PRODUKT	HOOFDGROEP	GROEP
P	4	41
BETR.		NO.
Smering van koppelingsmechanisme		27
240/260		DATUM
		Feb. 85

### Nieuw vet voor de koppeling

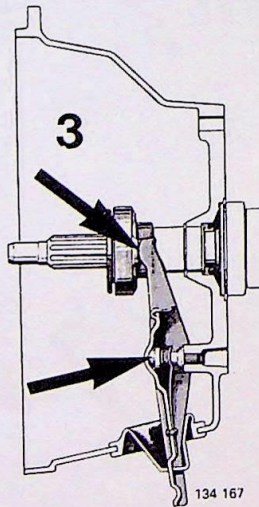
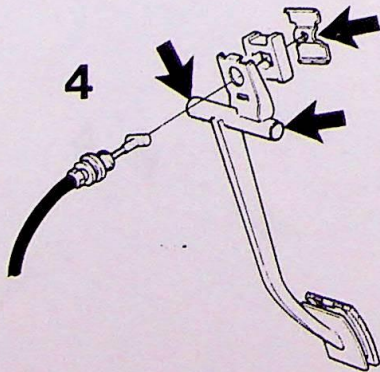
Om de koppeling soepel, licht en zonder bijgeluiden of onnodige slijtage te laten werken moeten bepaalde onderdelen nauwkeurig ingevet worden.

Bij werkzaamheden aan de koppeling moeten daarom de volgende onderdelen ingevet worden:

1. De splines en de astap (dunne film)
2. Het druklager
3. De kogelkooi en het lageraanligvlak voor de koppelvork
4. De kabelbevestiging en de lagering in het pedaal

#### Gebruik vet met Volvo O/N

| 1 161 246-2 | 50 gram tube  |
| 1 161 247-0 | 500 gram tube |

**N.B.** Vet mag nooit met het frictiemateriaal van de koppelingsplaat in aanraking komen. Ook niet met de drukgroep of het vliegwiel.
